Mission régionale d'autorité environnementale
ÎLE-DE-FRANCE

**Avis délibéré
sur le projet d'un ensemble immobilier mixte
rue Grimau à Drancy (93)**

**N° APJIF-2025-072
du 01/08/2025**

Illustration 5: points de mesures in situ (source : EI, p. 201)

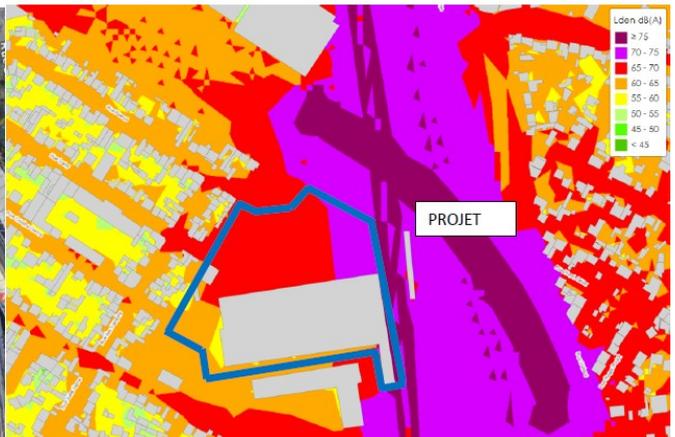
L'Autorité environnementale considère, s'agissant de la caractérisation de la situation actuelle, que la durée des mesures, de 24h pour chacun des deux points de mesure, est insuffisante pour déterminer un niveau de bruit annuel de référence. En effet, les mesures in situ auraient dû s'étendre sur trois jours au moins et non seulement 24h, et inclure aussi le secteur nord du projet exposé à l'A86 où des niveaux supérieurs à Lden 65 dB(A) (nord-ouest), voire supérieurs à 70 dB(A) (nord-est), sont identifiés par Bruitparif, et ce bien que l' A86 soit couverte sur le tronçon à l'ouest de la voie ferrée.

En outre, l'Autorité environnementale relève que les niveaux mesurés au point 1 et qui atteignent 80 dB sont très supérieurs au seuil des 54 dB(A) Lden au-delà duquel l'OMS documente un impact néfaste sur la santé pour le bruit ferroviaire⁷. Et il en va de même pour le point 2 relatif à la zone située à l'ouest face au secteur pavillonnaire qui présente aussi des niveaux de bruit supérieurs à cette valeur de 54 dB(A) Lden.

- caractériser plus complètement l'état initial des nuisances sonores sur le site, notamment le long de l'autoroute A86, et bien que celle-ci soit en partie couverte côté nord-ouest du site ;
- modéliser l'exposition au bruit des futurs bâtiments d'habitation en fonction de leur implantation, de leur forme et de leur orientation ;
- prévoir, outre des dispositions d'isolation acoustique renforcées, des mesures y compris en cas de fenêtres ouvertes et en tenant compte des niveaux de bruit identifiés par Bruitparif et des valeurs retenues par l'Organisation mondiale de la santé pour caractériser l'effet néfaste du bruit ferroviaire et routier sur la santé ;
- étudier la faisabilité d'implantation de bâtiments « écran » le long des voies bruyantes (voie ferrée et A86) faisant écran au bruit, à condition qu'ils n'accueillent ni logements, ni établissements sensibles (écoles, crèches, etc.).

Illustration 7: Simulation de l'exposition au bruit à l'état projeté en Lden (à gauche) et en Ln (à droite) (source EI, pp.316 et 318)

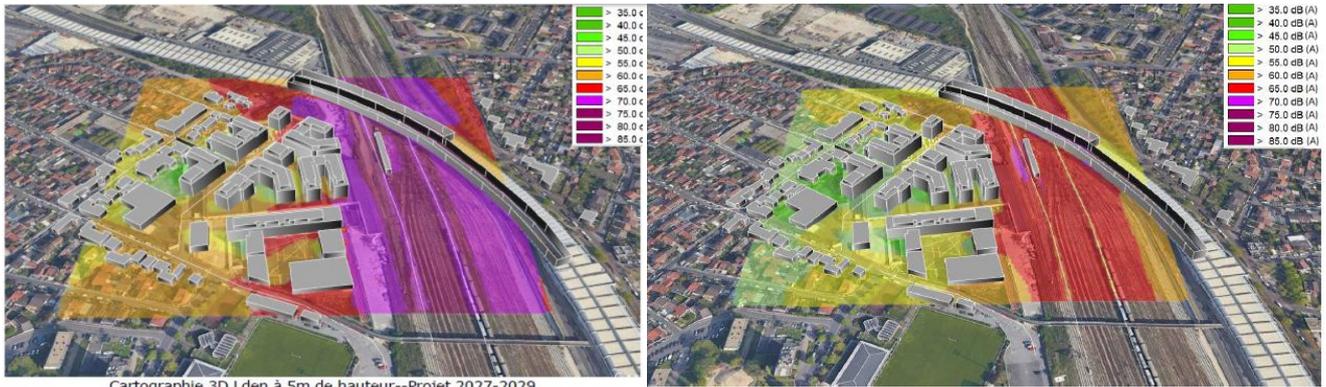
L'Autorité environnementale considère les mesures d'isolation proposées très insuffisantes au regard de l'enjeu. En effet, implanter des immeubles de hauteurs importantes, à proximité des deux axes bruyants (la voie ferrée et l'A86 couverte seulement en partie nord-ouest du site) revient à exposer le plus grand nombre d'habitants à cette nuisance. De plus, le respect de la réglementation pour l'isolation acoustique des façades ne constitue pas une mesure de réduction et ne résoudra pas l'exposition au bruit lors d'une situation de fenêtres ouvertes fréquente l'été et qui le sera de plus en plus du fait du réchauffement climatique. Il conviendrait de procéder à la simulation de l'exposition au bruit avec différentes options d'implantation, de forme et d'orientation des bâtiments d'habitation et de la configuration des logements et des pièces à vivre.

L'Autorité environnementale souligne que le concept développé par le maître d'ouvrage de « bâtiments écran » exposés aux voies bruyantes (la voie ferrée et l'A 86) et faisant ainsi écran au bruit pour les autres bâtiments situés plus loin, ne peut se concevoir que si ces bâtiments écran n'accueillent ni logements, ni hébergements, notamment de personnes sensibles. Or le projet prévoit bien le bâtiment 7 concerné sera a priori la résidence intergénérationnelle sociale.

Illustration 8 : plan des surfaces des eaux pluviales (source : EI, p. 96)

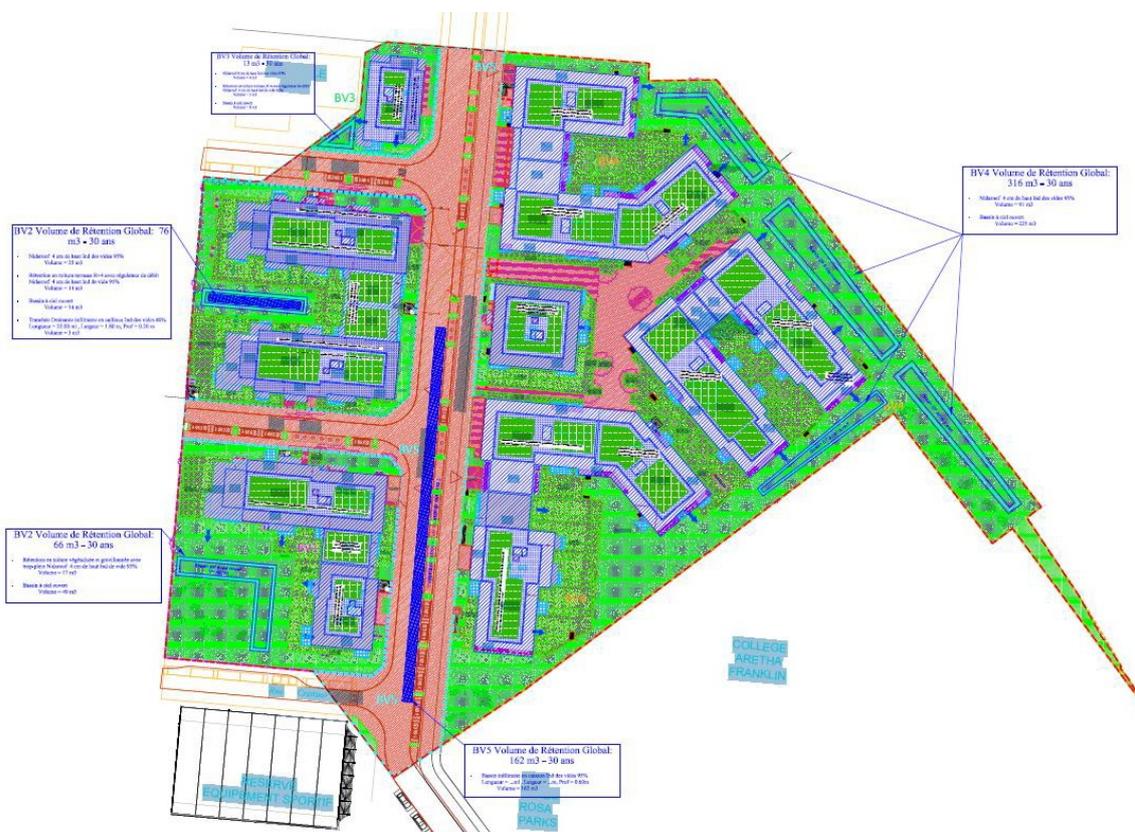
Cependant, elle note que l'étude d'impact base le dimensionnement des ouvrages de rétention sur un taux d'imperméabilisation de 61 % (EI, p. 94), alors que ce taux est de 75 % d'après l'étude sur l'optimisation de la densification. Il est donc nécessaire de clarifier le taux d'imperméabilisation du sol après projet afin de ne pas risquer de sous-estimer les capacités des ouvrages de rétention des eaux pluviales.

- préciser le taux d'imperméabilisation attendu du site après projet (75 % ou de 61 %) ;
- revoir les calculs de dimensionnements des ouvrages de rétention des eaux pluviales dans le cas d'un

taux d'imperméabilisation de 75 % tout en garantissant le respect des dispositions 323, 325 et 326 du Sdage.
